Recueil des avis issus de la consultation auprès des ministères et organismes

Projet : Projet de construction du parc éolien Lotbinière Ndakina sur le territoire de la municipalité régionale de comté de Lotbinière par Parc éolien Lotbinière Ndakina S.E.C.

Numéro de dossier : 3211-12-266

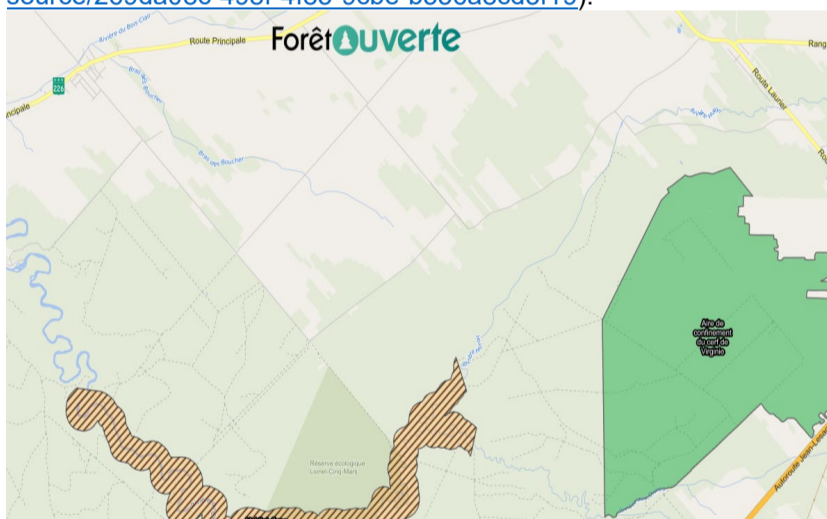
- Thématiques abordées : Salamandres de ruisseaux
- Référence à l'addenda : Volume 1 QC-36 A et QC - 36 B, p. 50 et 51
- Texte du commentaire : La DGFa 03-12 note l'engagement de l'Initiateur à réaliser une évaluation complémentaire des habitats potentiels de salamandres de ruisseaux aux emplacements qui n'ont pu être visités en 2024.

Figure 1- Distribution de l'épaisseur des dépôts meubles dans l'emprise du projet (Bleu: chemin d'accès, pointillé noir: réseau collecteur, cercle rouge : site d'éolienne du tableau précédent).

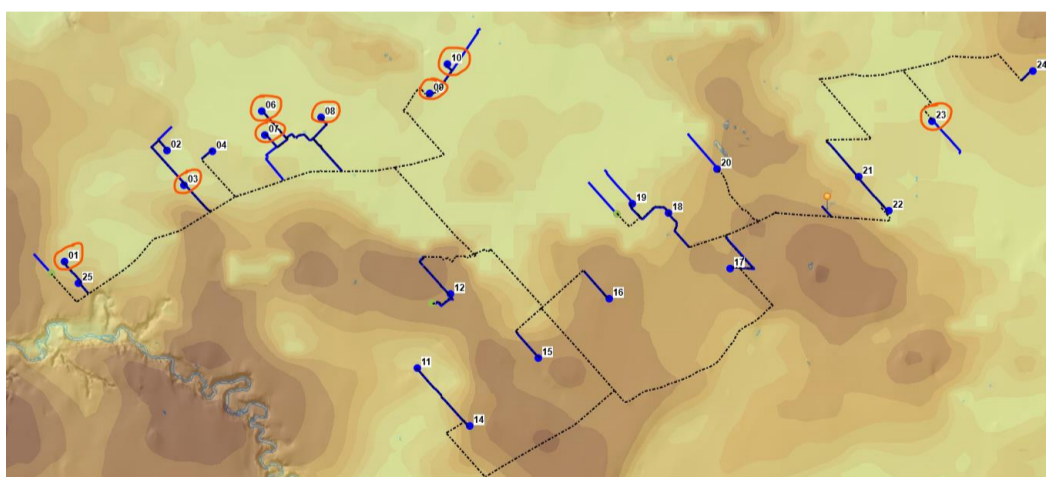
Ces mesures d'atténuation particulières sont favorablement considérées par le DEPESS. Toutefois, leur portée limitée aux sites des fondations d'éoliennes n'est pas suffisante. Bien qu'aucun dynamitage ne soit prévu dans la cadre du contrat, Les données du *Projet d'acquisition de connaissances des eaux souterraines (PACES)* pour la région de Chaudière-Appalaches indiqueraient des épaisseurs de dépôts meubles de moins de 2,5 m à l'emplacement de plusieurs bases d'éoliennes et des chemins d'accès qui leur sont associés.

Par endroits, le réseau collecteur (pointillé noir) recoupe des secteurs où l'épaisseur des dépôts de surface serait de moins d'un mètre d'épaisseur.
